型式指定申請書 添付書類 13 記載事項	先行設計承認申請書記載事項	備考
<div data-bbox="308 333 1202 1652" style="border: 1px solid black; height: 628px; width: 301px; margin: 10px auto;"></div> <p data-bbox="439 1688 1086 1717">(v)-第 E. 付 1 図(a) 臨界計算モデル (縦断面図) (17×17 燃料収納時)</p> <p data-bbox="1092 1654 1190 1684">(単位 : cm)</p> <p data-bbox="730 1776 810 1801">(v)-E-38</p>	<div data-bbox="1576 333 2469 1579" style="border: 1px solid black; height: 593px; width: 301px; margin: 10px auto;"></div> <p data-bbox="1789 1612 2234 1642">(v)-第 E. 付 1 図(a) 臨界計算モデル (縦断面図)</p> <p data-bbox="2347 1579 2445 1608">(単位 : cm)</p> <p data-bbox="1976 1776 2056 1801">(v)-E-28</p>	<p data-bbox="2623 1671 2896 1730">15×15 燃料追加に伴う記載の追加</p>

型式指定申請書 添付書類 13 記載事項	先行設計承認申請書記載事項	備考
<p>F. 核燃料輸送物の経年変化の考慮</p> <p>本輸送容器は、特定兼用キャスク貯蔵施設における貯蔵後の輸送にも用いられる。ここでは、使用予定期間（60 年）中の輸送容器の構成部材及び収納物の経年変化について、(a)章の安全解析で考慮する事項について示す。</p> <p>F.1 考慮すべき経年変化要因</p> <p>本核燃料輸送物において想定される使用条件（使用予定期間 60 年及び使用予定回数 10 回）を踏まえ、輸送容器の構成部材及び収納物に対して考慮すべき経年変化の要因を以下に示す。</p> <p>(1) 熱的劣化 高温での材料組成・材料組織の変化、強度・延性・脆性・クリープ・その他物性値の変化及び質量減損</p> <p>(2) 放射線照射による劣化 中性子照射による材料組成・材料組織の変化及び強度・弾性・延性・脆性・その他物性値の変化</p> <p>(3) 化学的劣化 全面腐食、応力腐食割れ、異種材料接触部の化学的反応及び燃料被覆管材料における水素吸収・酸化</p> <p>(4) 疲労による劣化 繰返し荷重の作

(p)-第F.1図 静的横ずれ変位と口開き変位が同時に起こった場合の許容量推定図^①
 (基準漏えい率に対する有効復元量)

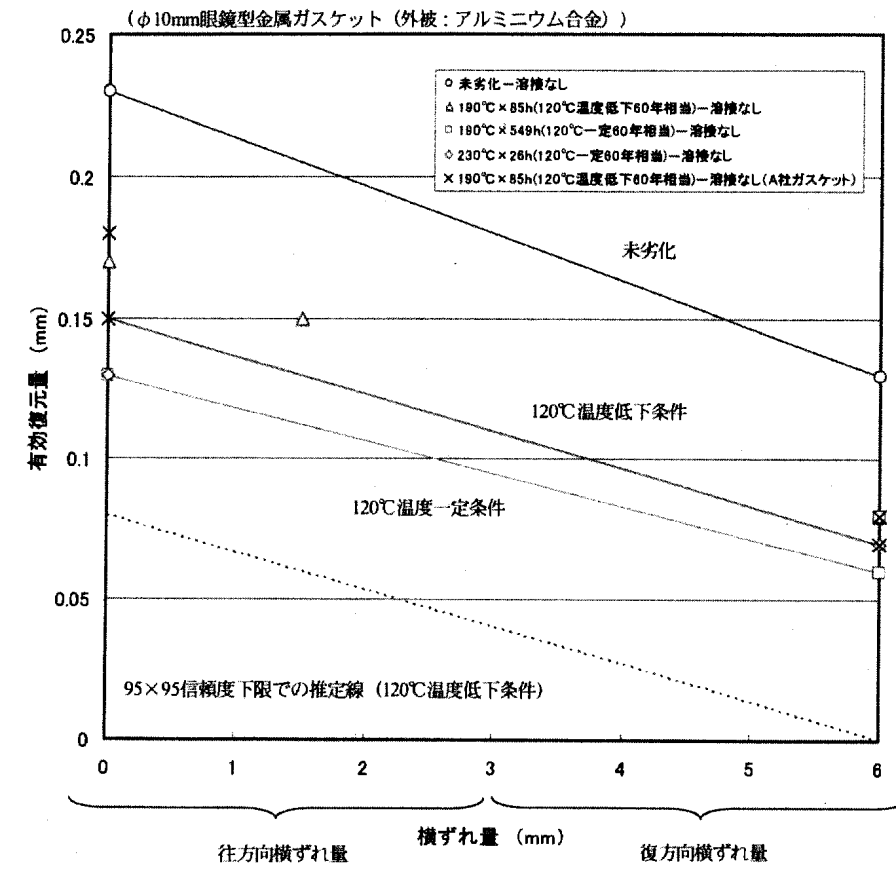
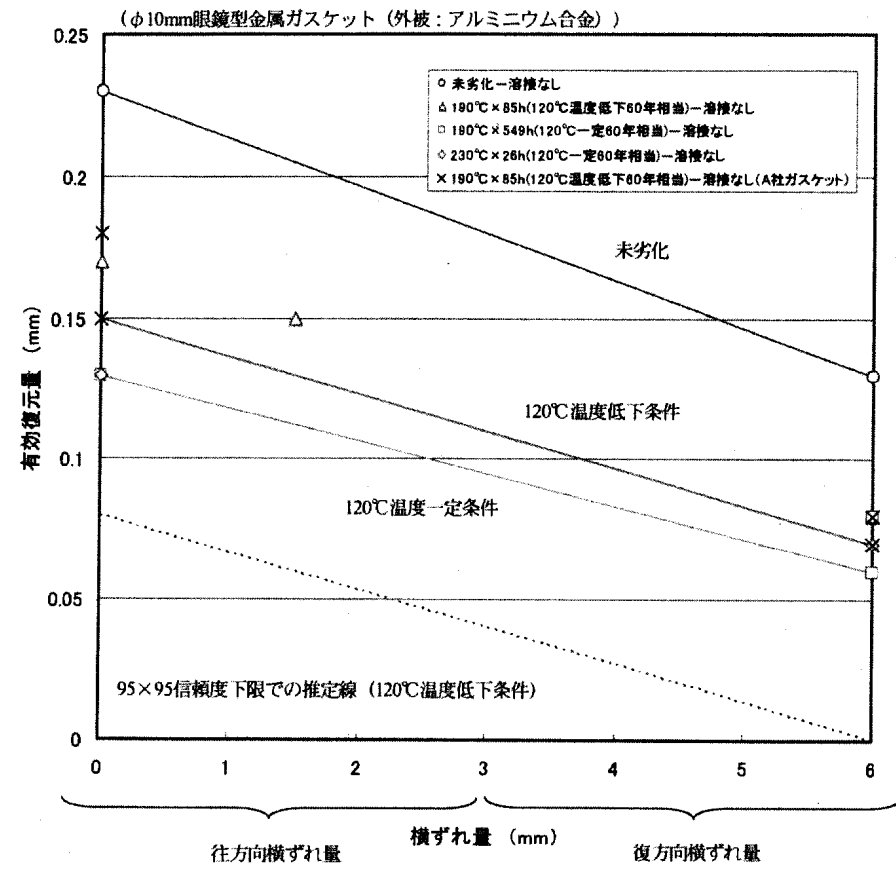
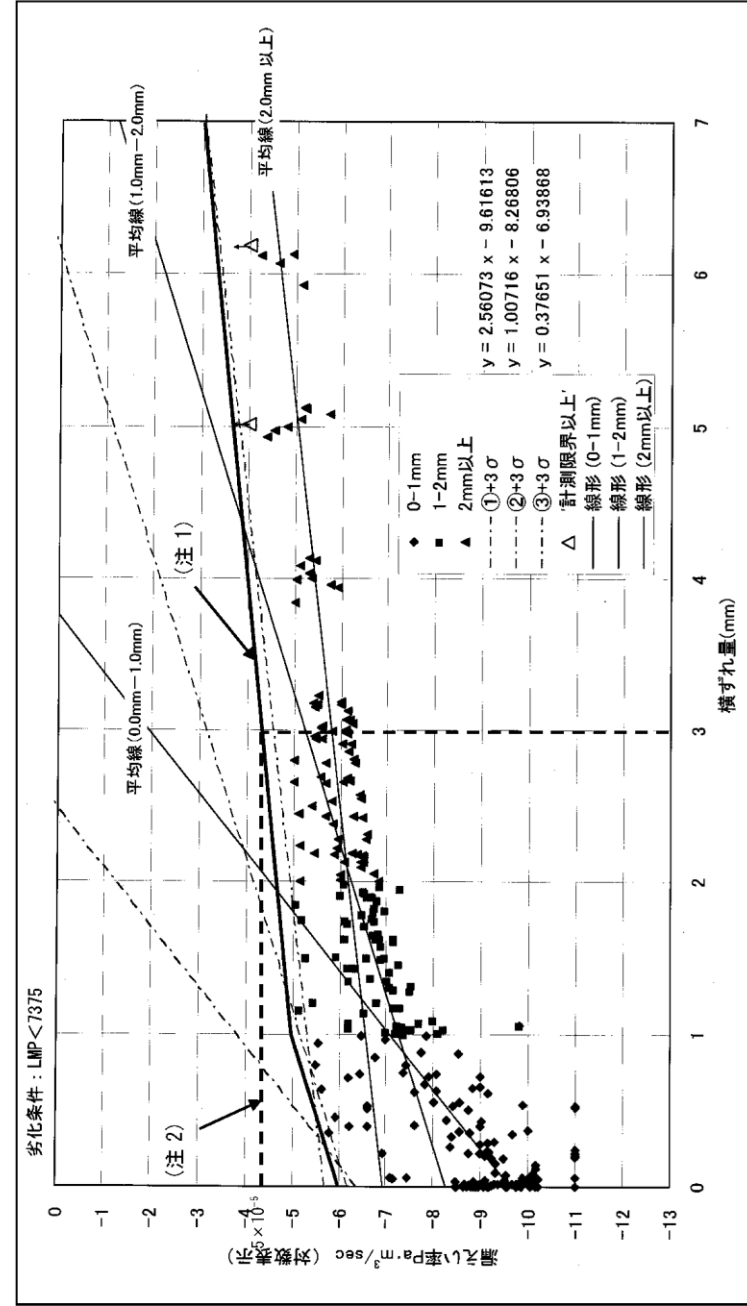
最新知見の反映
